ANTI-BLOCKIER-SYSTEM BENDIX

122 - D - 06/90

Nr. FC AI 01.

NACHTRAG Nr. 1 ZUR BROSCHURE KONTROLLEN - INSTANDSETZUNGEN - EINSTELLUNGEN Nr. FC IR 01
ABZULEGEN IM ORDNER KONTROLLEN - INSTANDSETZUNGEN - EINSTELLUNGEN

1. Anschluss für Hydraulikdruckprüfung

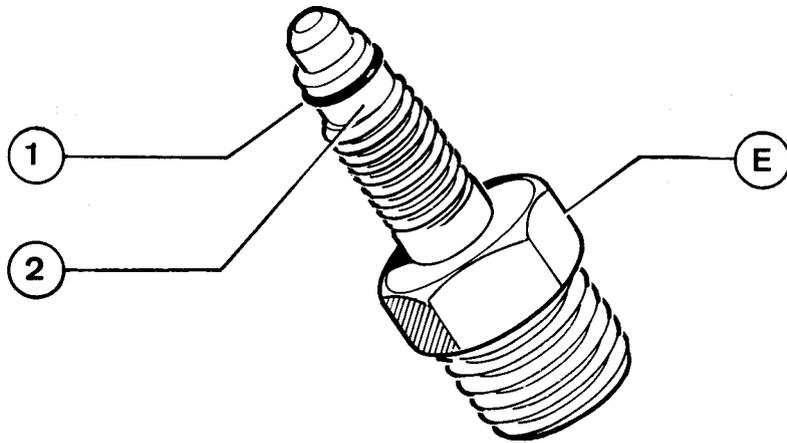
Einzelne Fälle wurden gemeldet, in denen bei Hydraulikdruckprüfungen die Montage des Anschlussstücks (E) anstelle der Ablassschraube Schwierigkeiten bereitete.

In diesem Fall :

- Runddichtring (1) ausbauen
- Auflagefläche in (2) leicht abziehen
- Runddichtring wieder einsetzen.

Beim Einsetzen des Anschlussstücks auf Sauberkeit achten.

3. ABS-Nebenschlusswiderstand/Sicherung

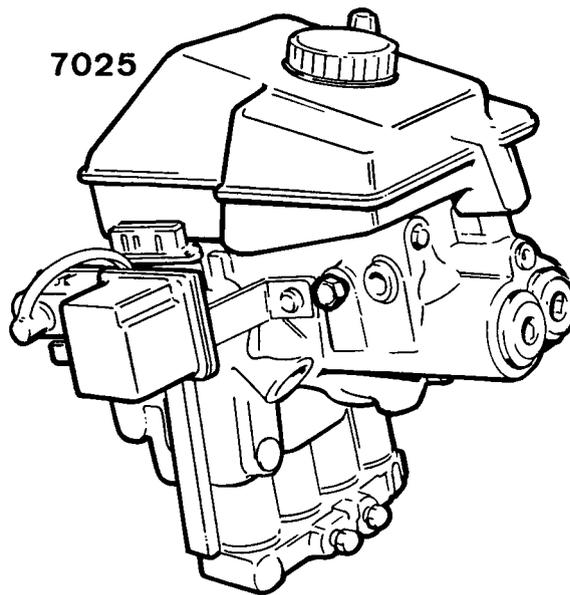
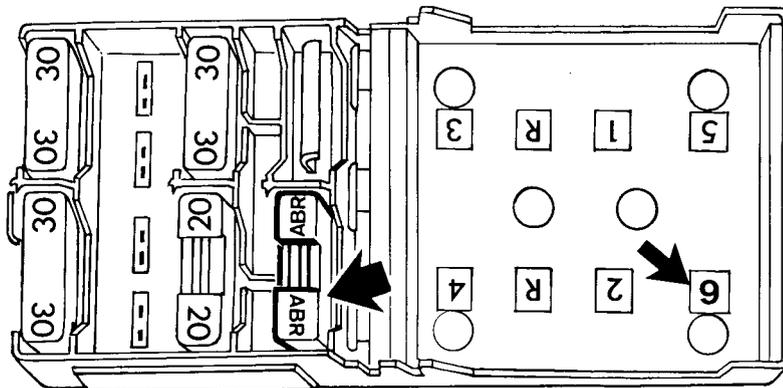
Seit Einführung des Fahrzeugs wurde die ursprünglich vorgesehene 30A-Sicherung des ABS-Systems durch eine Nebenschlusswiderstand/Sicherungs-Einheit ersetzt.

Diese Nebenschlusswiderstand/Sicherungs-Einheit ist in der Batterie-Plus-Anschlusseinheit in der Aufnahme Nr. 6 angeordnet, hat die Kennfarben braun und grün und trägt die Aufschrift ABR.

1. Funktion der Warn - und Kontrolleuchten

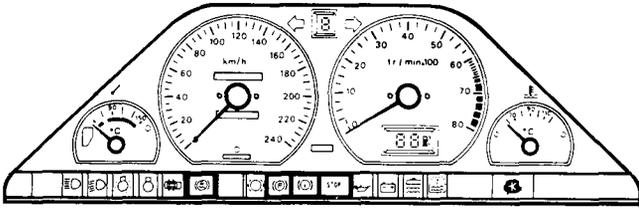
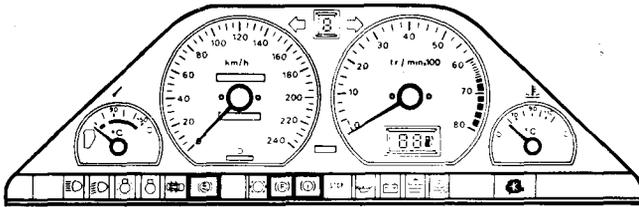
Es wird darauf hingewiesen, dass ein Fehler im Hochdrucksystem das gleichzeitige Aufleuchten folgender Leuchten zur Folge haben muss :

V4 : STOP-Warnleuchte

V7000 : ABS-Warn - und Prüfleuchte

V4415 : Bremswarnleuchte/Handbremskontrolleuchte

Seite 34

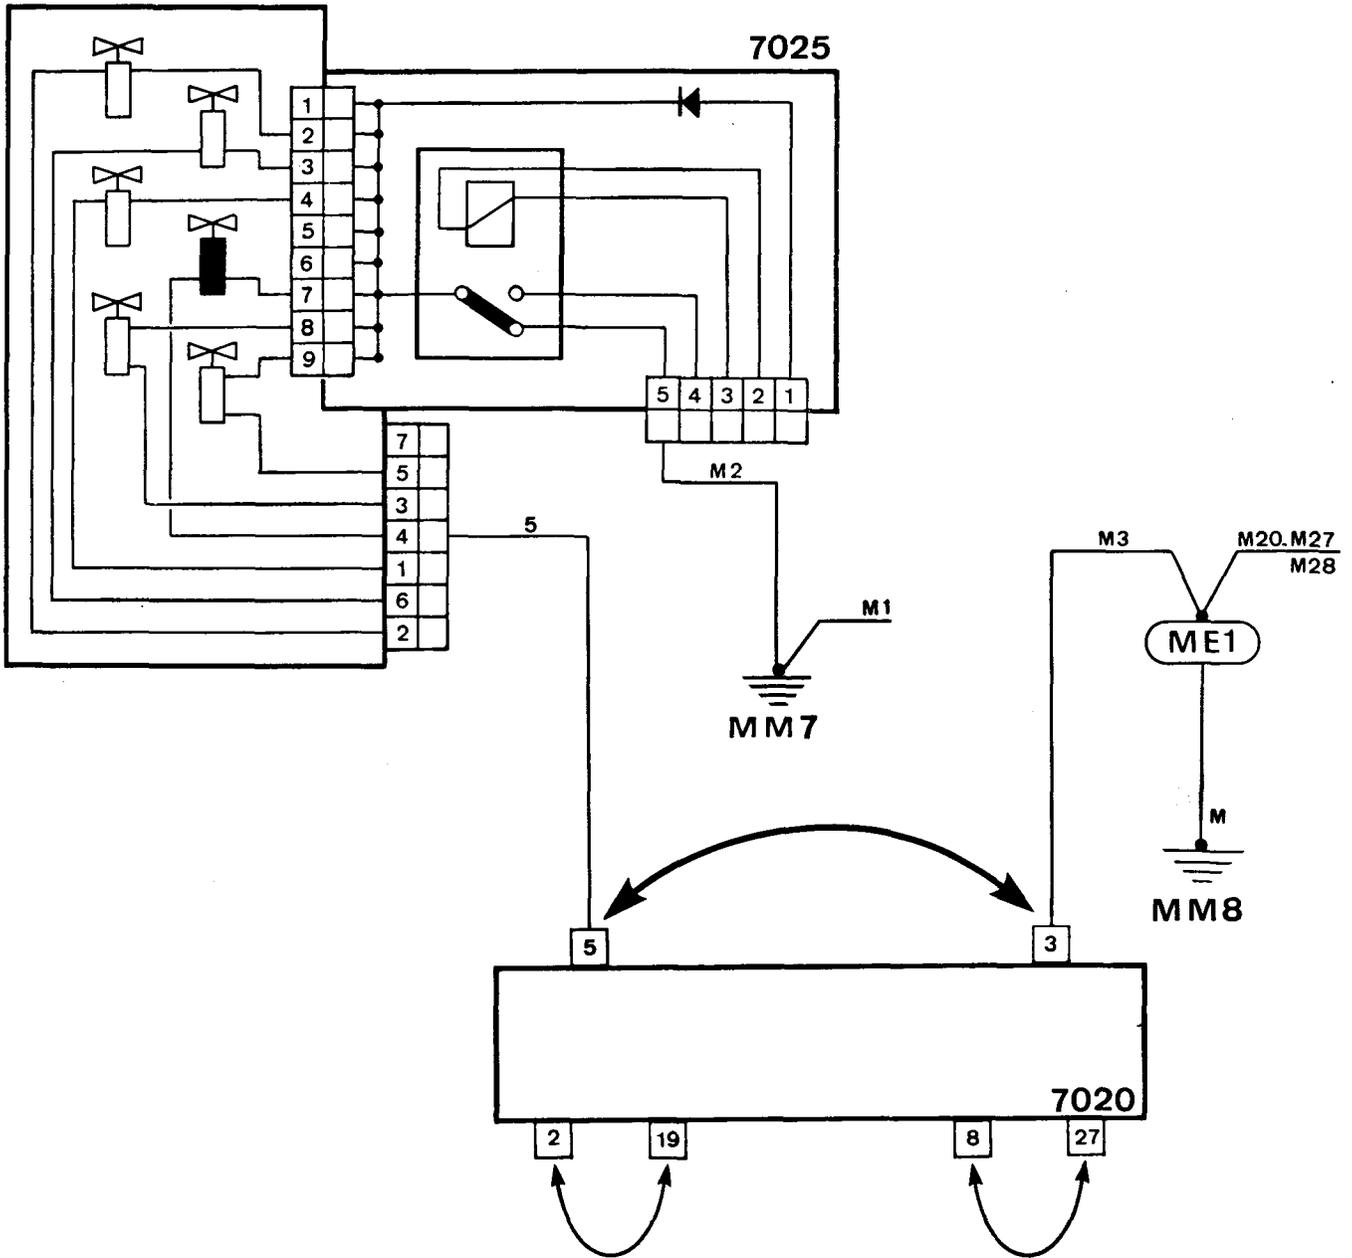
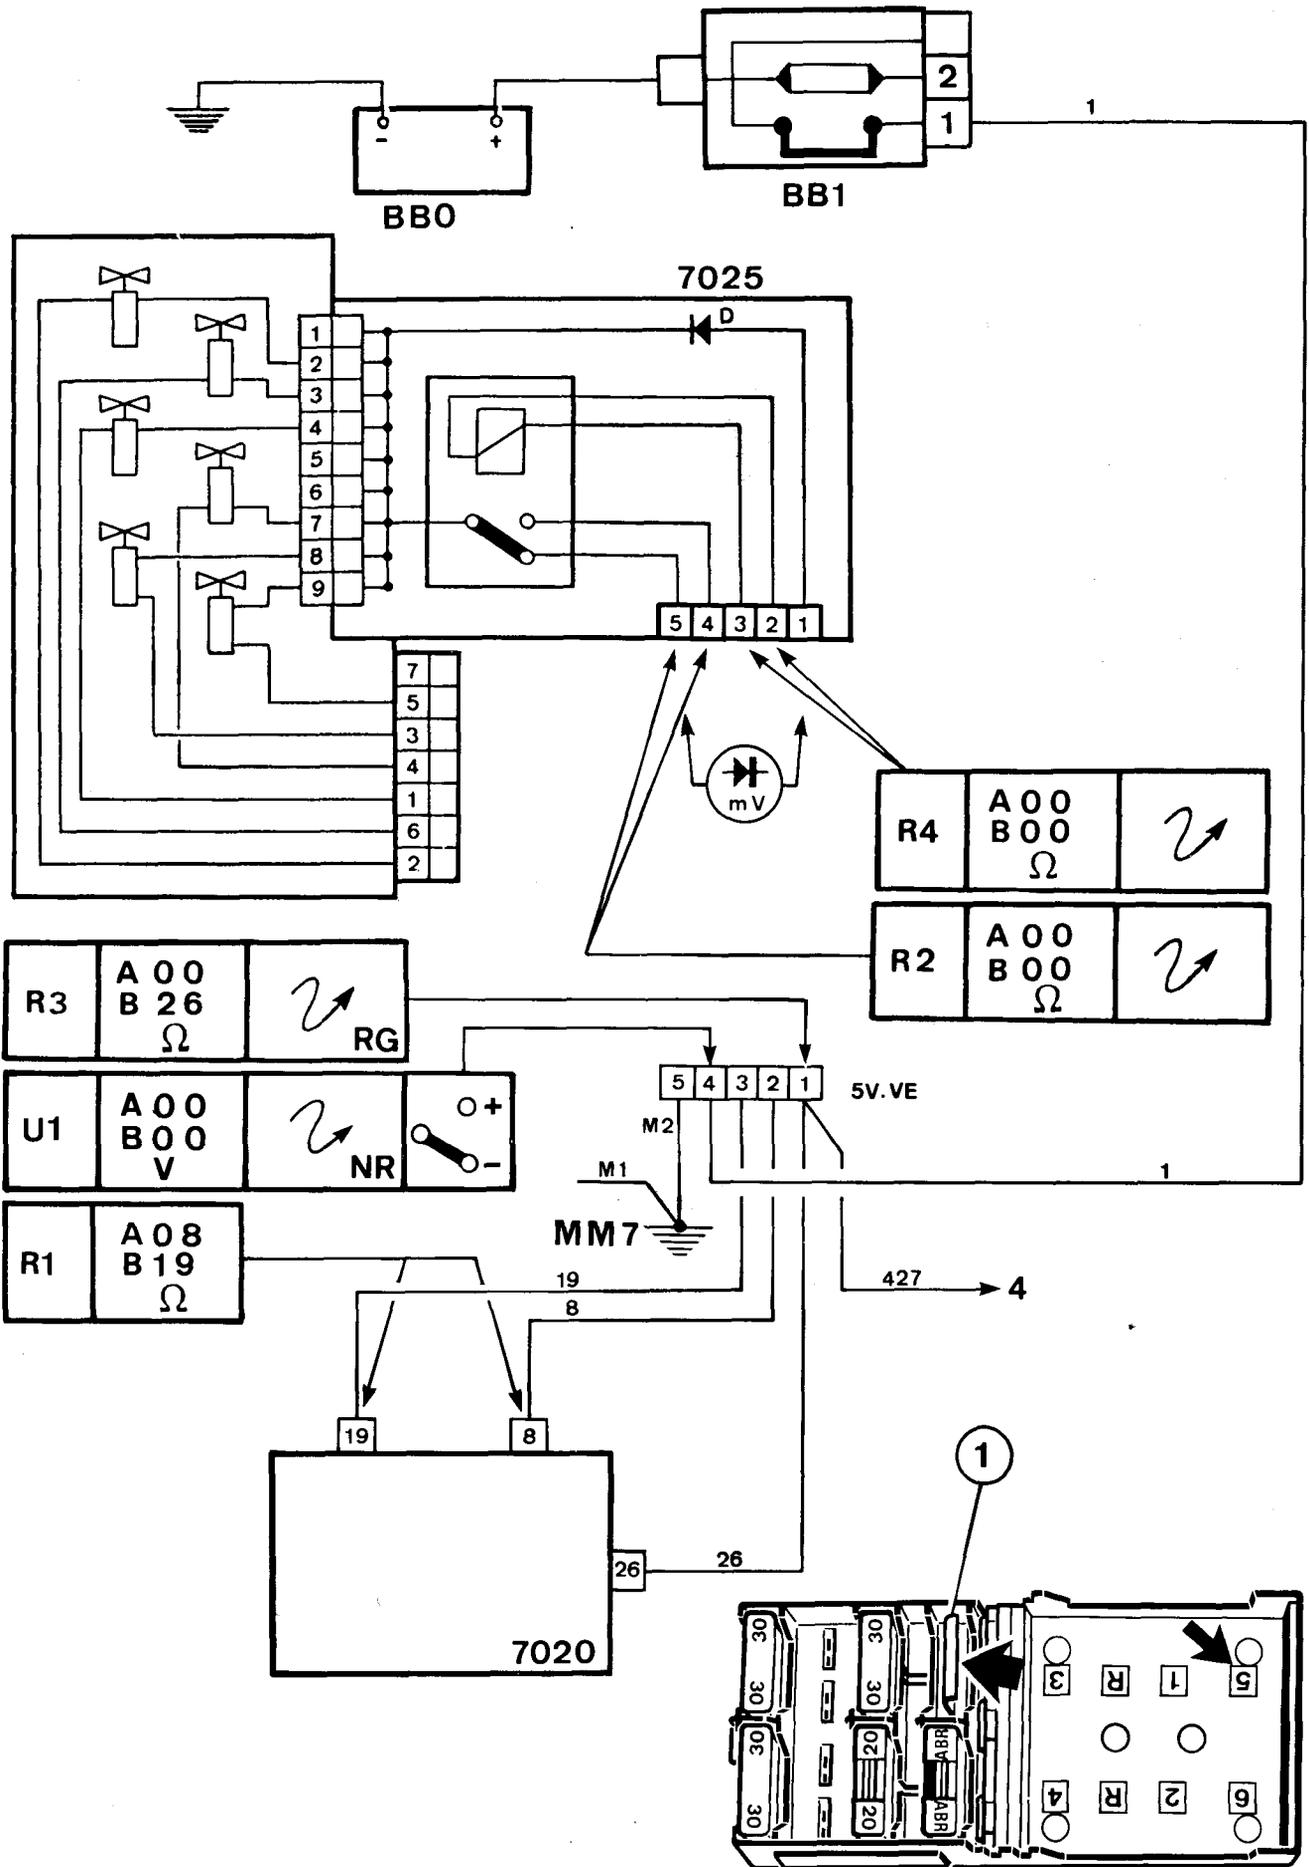
Für die Funktionsprüfung der Magnetventile an der Steuereinheit fordert die Broschüre FC IR 01 auf den Seiten 34 - 37 - 38 - 41 - 42 und 45 eine direkte Stromversorgung der Magnetventile ohne Ansteuerung über den Regler.

In diesem Fall darf die Erregungszeit der Magnetventile auf keinen Fall 10 Sekunden überschreiten (bei Beschädigung eines Magnetventils muss die Bremsbetätigungseinheit mit Steuereinheit ersetzt werden).

Ohne die Klemmen
2 - 8 - 19 und 27
abzuklemmen, die
Klemmen 3 und 5 am
Stecker des Abzweigungs-
kabelstrangs miteinander
verbinden

Die Zeitspanne, während der die Klemmen 3 und 5 miteinander verbunden sind, darf nach Einschalten der Zündung 10 Sekunden nicht überschreiten.
